# Modification du PAL

Adaptation du PAL à la suite de l'approbation du 24 août 2022 (révision générale)

Enquête publique complémentaire – Secteur Route d'Onnens

**Fig. 1 :** Intégration des hauteurs pour le secteur de la Route d'Onnens Sud (*source : Fehlmann architectes*)

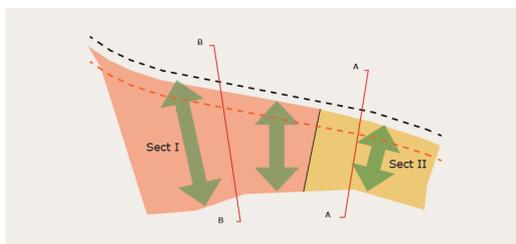
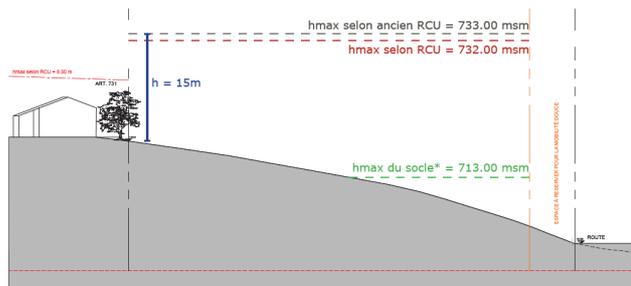
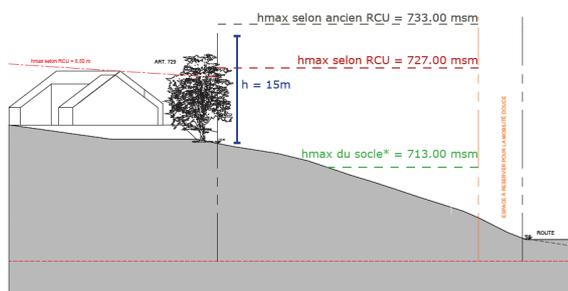
Dans le cadre de son rapport, la CAU préavise défavorablement les côtes d'altitudes maximales du secteur de la Route d'Onnens Sud (art. 331 RF). Ceci, car la définition de telles dispositions constructives ne permettrait pas un développement de projet acceptable du point de vue de son intégration au paysage et à la topographie du site. De manière plus précise, la CAU estime que de telles dispositions produiraient un effet de mur, ceci aussi bien depuis le village (au sud du secteur) que depuis l'extérieur du village (au nord du secteur), à travers la construction d'une masse bâtie hors mesure et un saut d'échelle du simple au double avec les bâtiments existants au sud du secteur. En revanche, la CAU n'exclut pas la définition des prescriptions d'altitudes comme hauteurs maximales ponctuelles ainsi qu'une articulation d'une cote d'altitude maximale en haut et en bas de l'art. 331 RF.

- > La définition de hauteurs maximales des constructions réparties en deux secteurs distincts, soit respectivement de 732 msm pour le secteur 1 (périmètre 23.1 selon chap. 3.2.2) et 727 msm pour le secteur 2 (périmètre 23.2 selon chap.3.2.2). Ces altitudes différenciées en secteurs favorisent une double intégration dans la topographie existante du site, notamment face à la pente est-ouest ainsi que la pente nord-sud.
- > La définition de hauteurs de constructions inférieures à la simple application du règlement communal en la matière pour la partie sud de l'art. 331 RF (Fig 1) qui se situe en limite de la zone résidentielle à faible densité I.

\* Les socles des bâtiments sur la façade nord doivent être inférieurs à 713.00 msm dans les périmètres des percées visuelles

### 3.2.2 Extrait PAZ après modification

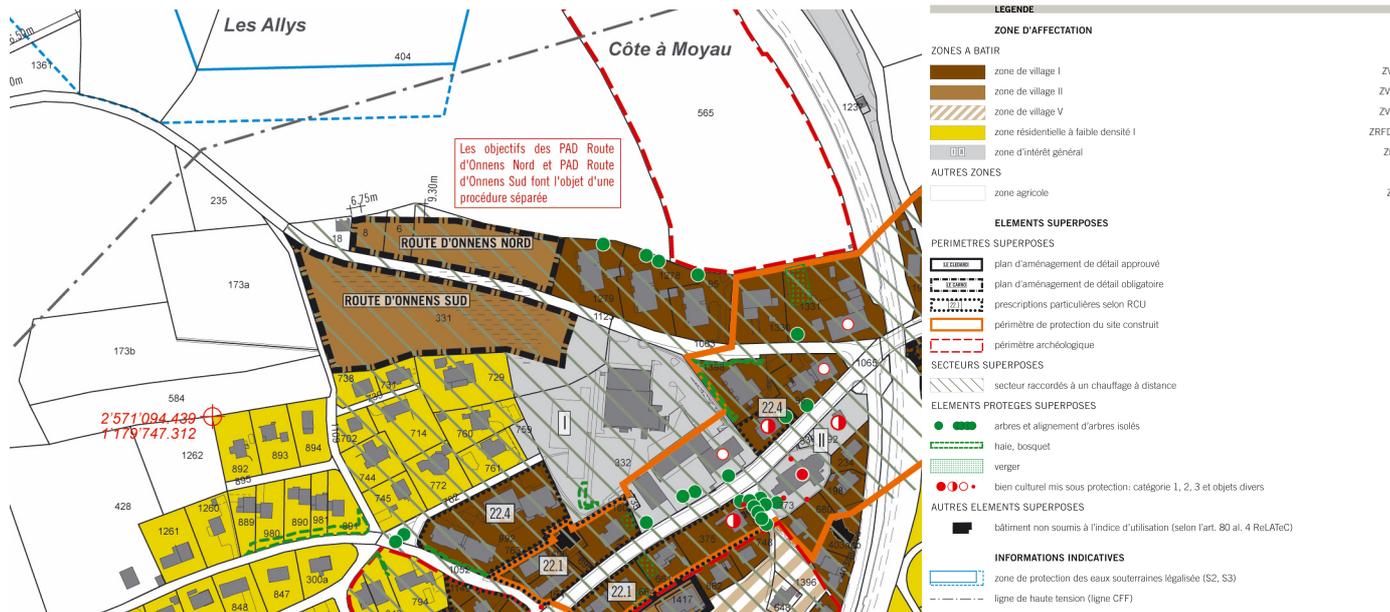
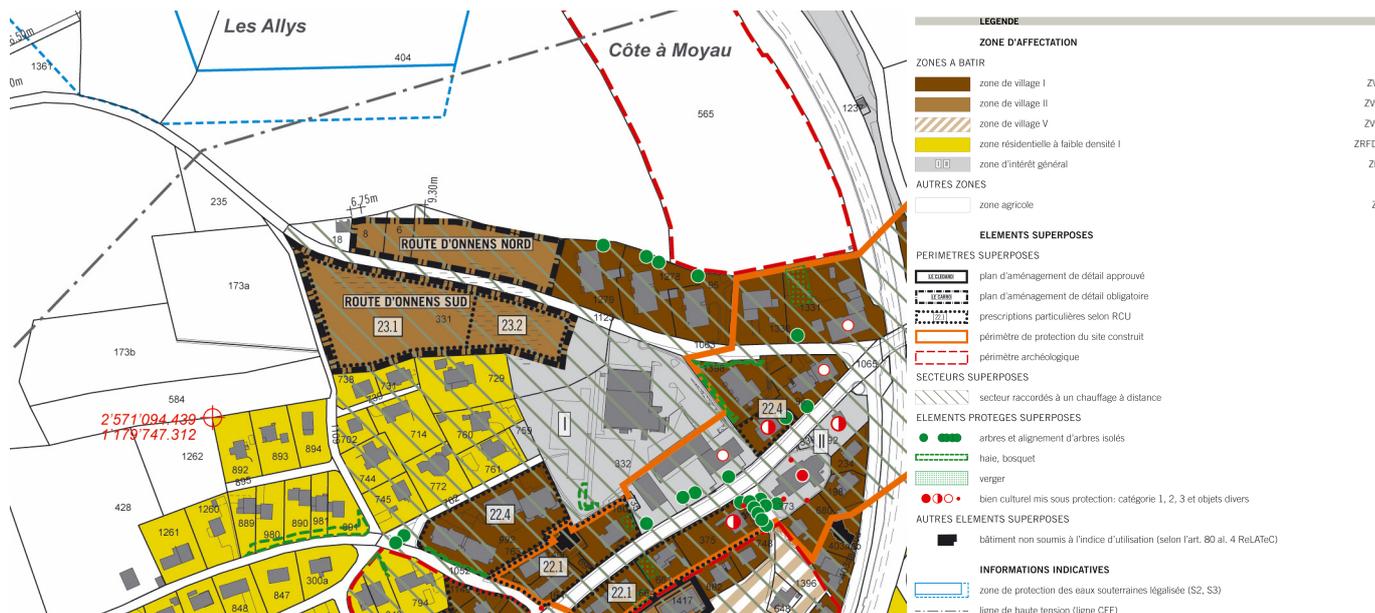
Le PAZ est modifié afin d'y inscrire deux secteurs à prescriptions particulières, respectivement le secteur 23.1 (h = max. 732.00 msm) et le secteur 23.2 (h = max. 727.00 msm). Ces secteurs identifient de manière géolocalisée la différenciation des gabarits de hauteurs pour le PAD « Route d'Onnens Sud ». Aucune autre modification du PAZ (emprise de périmètre, changement d'affectation, etc.) n'est prévue. Ci-dessous, la modification du PAZ mis à l'enquête est présentée. Seule la définition des périmètres à prescriptions particulières n° 23.1 et 23.2 est sujette à oppositions ou remarques.

- > Fixer la hauteur totale h par une cote d'altitude de :
  - ~~– PAD Route d'Onnens Sud : h = max. 733.00 msm.~~
  - h = max. 732.00 msm dans le secteur 23.1 défini sur le PAZ ;

- h = max. 727.00 msm dans le secteur 23.2 défini sur le PAZ.
- > Viser le traitement architectural des rez-de-chaussée en lien avec la route d'Onnens à l'échelle du piéton à travers :
